改善箇所説明図

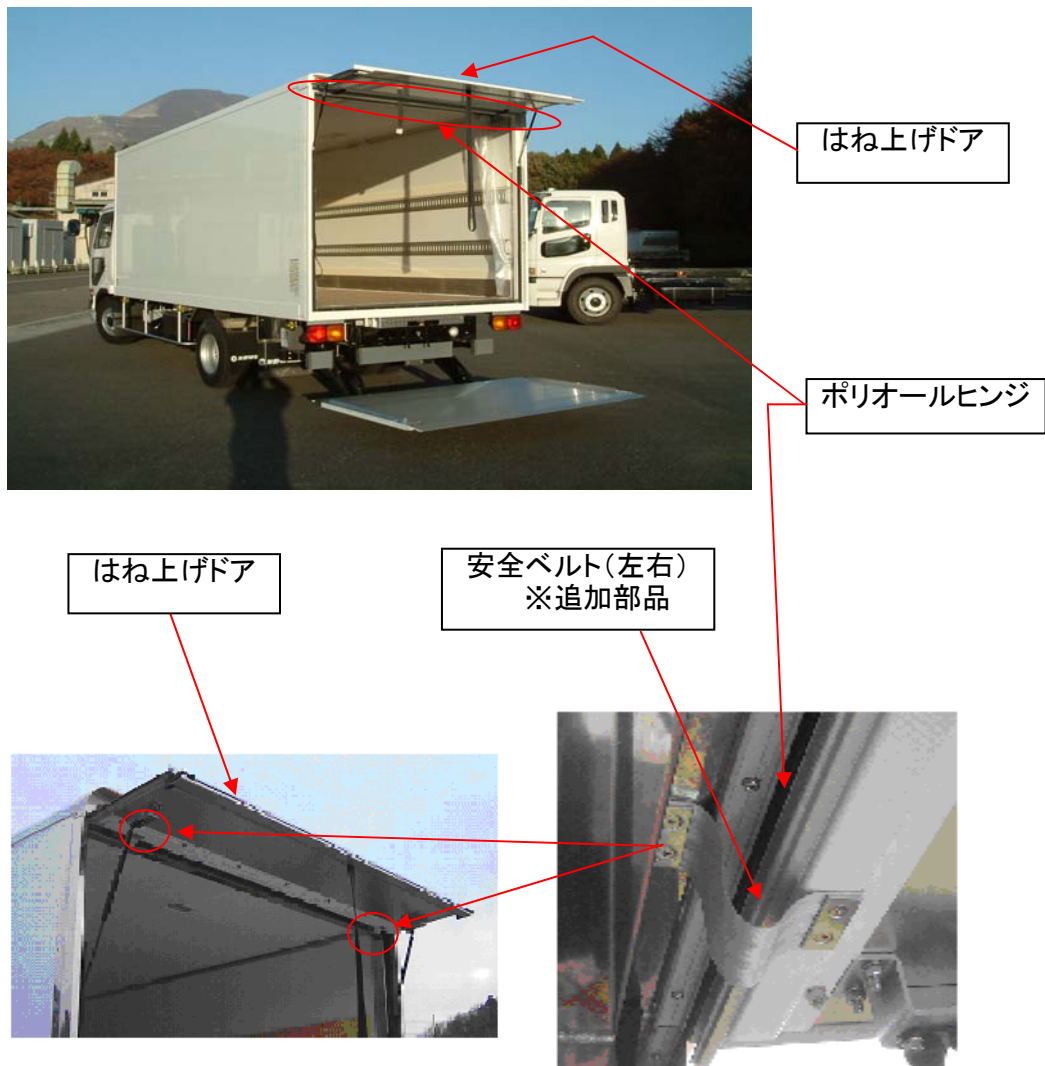
不適合発生箇所

バン型車両において、車両後部に取り付けられた上部はね上げドアの取付部構造が不適切なため、ドア上縁の樹脂製ヒンジが大気中のオゾン、紫外線等により劣化し破断すると、ドア開放時にドアが外れ落下して、作業者に危害を加えるおそれがある。

改善の内容

全車両、はね上げドアに安全ベルトを左右に取り付ける。又、当該ヒンジを点検し、明らかに亀裂が生じているヒンジは新品に交換する。
